泊発電所3号炉

地盤(敷地の地質・地質構造)に関するコメント回答
(F-1断層の活動性評価に関する追加調査計画について)

令和元年6月7日
北海道電力株式会社

①調査項目 (2/2)

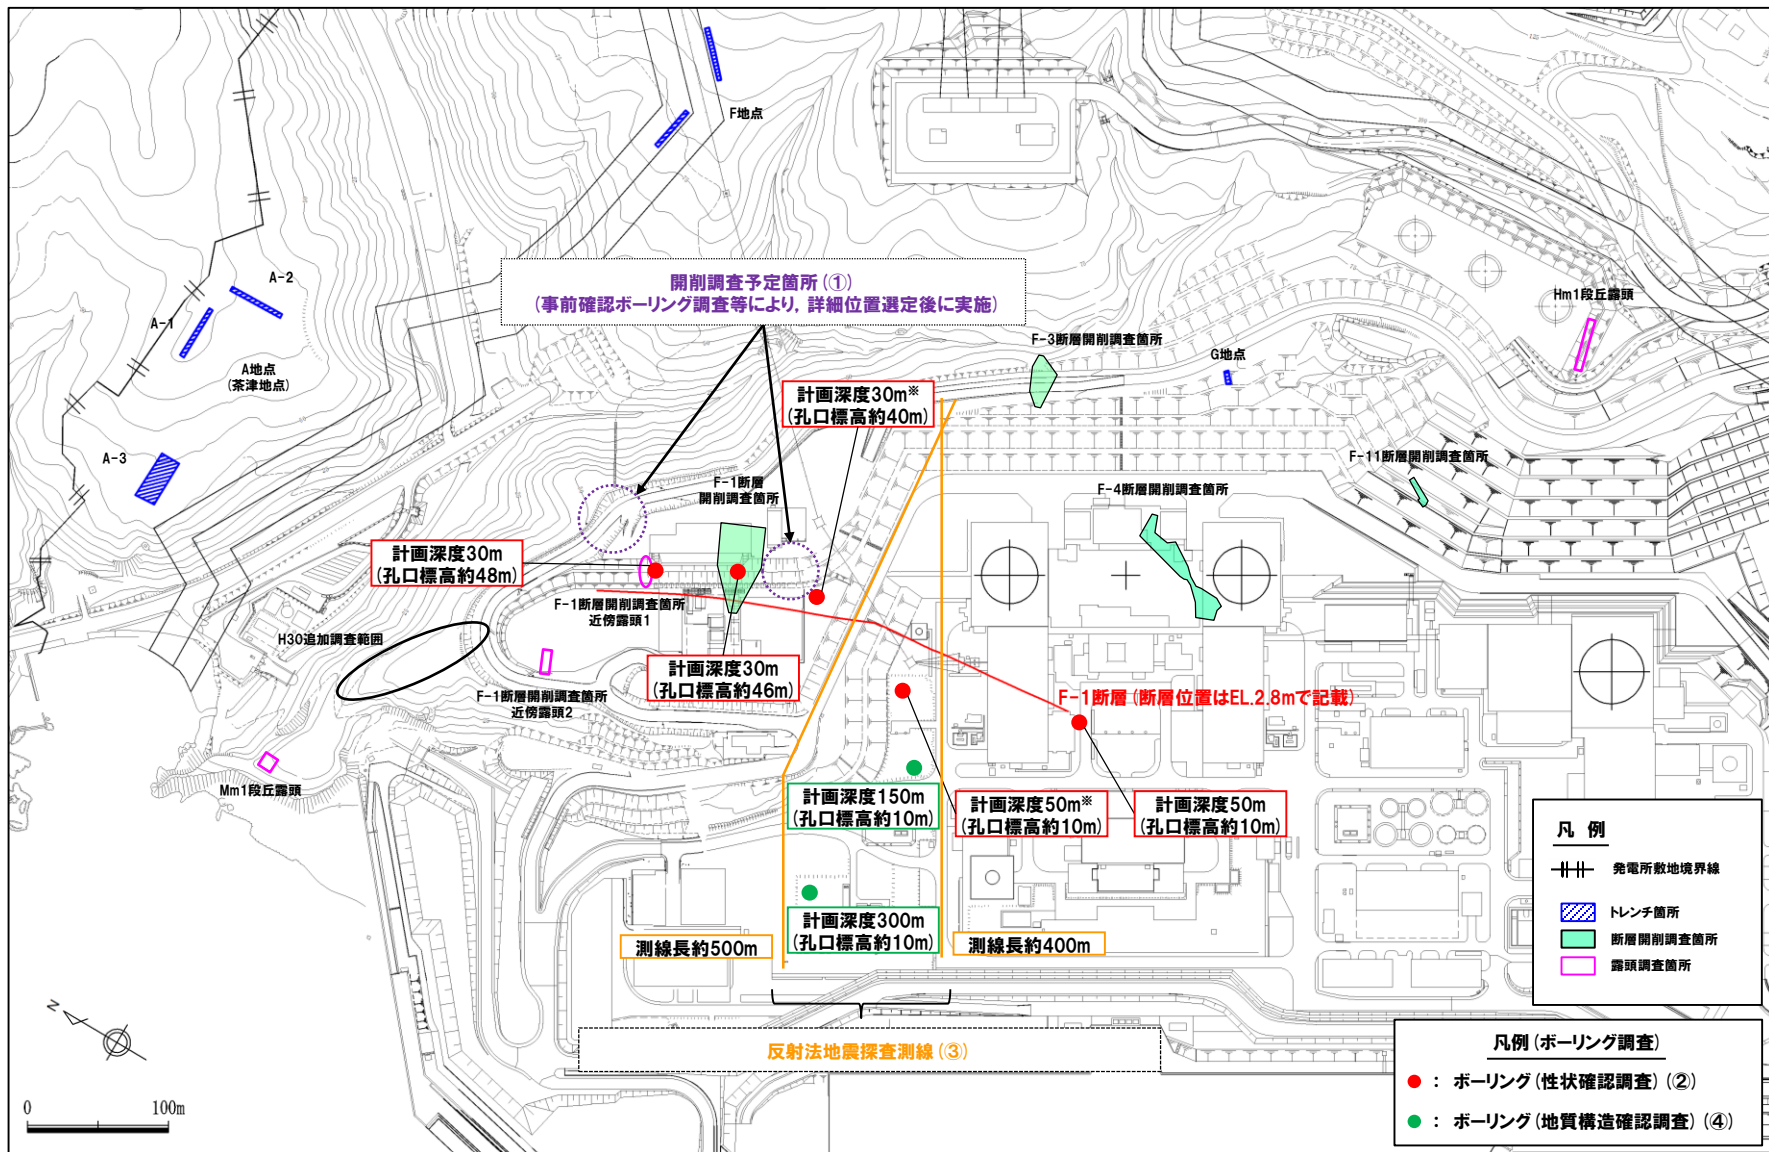
- H31.4.26審査会合において、F-1断層の活動性評価に当たっては詳細な検討が必要となるが、F-1断層開削調査箇所における現有データでは、詳細な検討は難しいことから、今後、追加調査を実施し、データ拡充を図ることを説明した。
- これに対し、同会合において、「F-1断層の活動性評価に関する追加調査については、調査計画（位置、内容、工程等）を示すこと」との指摘を受けたことから、今回資料をとりまとめた。
- F-1断層の活動性評価に関する現時点での追加調査の計画について、以降に示す。
- また、今後、調査状況に応じて、開削調査、ボーリング調査等を追加予定である。

調査項目	調査手法(調査位置)	調査内容				
a. 活動性評価調査	○開削調査(①)	<p>○事前確認ボーリング調査等により、詳細位置を選定した上で、開削調査を実施する。</p> <p>○開削後、以下の各種観察に基づく地層区分を実施し、その妥当性を確認するため、以下の各種分析・測定を実施する。</p> <table border="1"> <thead> <tr> <th>各種観察</th> <th>各種分析・測定</th> </tr> </thead> <tbody> <tr> <td> <ul style="list-style-type: none"> ・層相確認 ・礫種・礫の形状 等 </td> <td> <ul style="list-style-type: none"> ・粒度分析 ・帯磁率測定 等 </td> </tr> </tbody> </table> <p>○その上で、上載地層法により、F-1断層の活動性について評価する。</p> <p>○なお、上載地層法により、F-1断層の後期更新世以降の活動が否定できるケースとしては、F-1断層による変位・変形が及んでいる堆積物が、変位・変形が及んでいない約12~13万年前以前の堆積物によって侵食又は被覆されているような場合が考えられる。</p>	各種観察	各種分析・測定	<ul style="list-style-type: none"> ・層相確認 ・礫種・礫の形状 等 	<ul style="list-style-type: none"> ・粒度分析 ・帯磁率測定 等
各種観察	各種分析・測定					
<ul style="list-style-type: none"> ・層相確認 ・礫種・礫の形状 等 	<ul style="list-style-type: none"> ・粒度分析 ・帯磁率測定 等

調査項目	調査手法(調査位置)	調査内容		
b. 性状確認調査	○ボーリング調査(②)	<p>○F-1断層の走向沿いにおいてボーリング調査を実施し、以下の各種観察により、F-1断層の性状(走向・傾斜、破砕幅、運動センス等)を確認する。</p> <table border="1"> <thead> <tr> <th>各種観察</th> </tr> </thead> <tbody> <tr> <td> <ul style="list-style-type: none"> ・層相確認 ・ボアホールテレビ画像による孔壁観察 ・X線CT画像によるコア内部構造の観察 ・薄片観察 等 </td> </tr> </tbody> </table>	各種観察	<ul style="list-style-type: none"> ・層相確認 ・ボアホールテレビ画像による孔壁観察 ・X線CT画像によるコア内部構造の観察 ・薄片観察 等
各種観察				
<ul style="list-style-type: none"> ・層相確認 ・ボアホールテレビ画像による孔壁観察 ・X線CT画像によるコア内部構造の観察 ・薄片観察 等

c. 地質構造確認調査	○反射法地震探査(③) ○ボーリング調査(④)	<p>○敷地の基盤をなす新第三系上部中新統の神恵内層の走向(NW-SE)に概ね直交する測線において、反射法地震探査を実施する。</p> <p>○また、測線沿いにおいてボーリング調査を実施し、以下の各種観察により、地質状況を確認する。</p> <table border="1"> <thead> <tr> <th>各種観察</th> </tr> </thead> <tbody> <tr> <td> <ul style="list-style-type: none"> ・層相確認 ・ボアホールテレビ画像による孔壁観察 等 </td> </tr> </tbody> </table> <p>○ボーリング調査の結果は、反射法地震探査の結果と対比する。</p> <p>○上記により、F-1断層を含む浅部の地質構造を確認する。</p>	各種観察	<ul style="list-style-type: none"> ・層相確認 ・ボアホールテレビ画像による孔壁観察 等
各種観察				
<ul style="list-style-type: none"> ・層相確認 ・ボアホールテレビ画像による孔壁観察 等
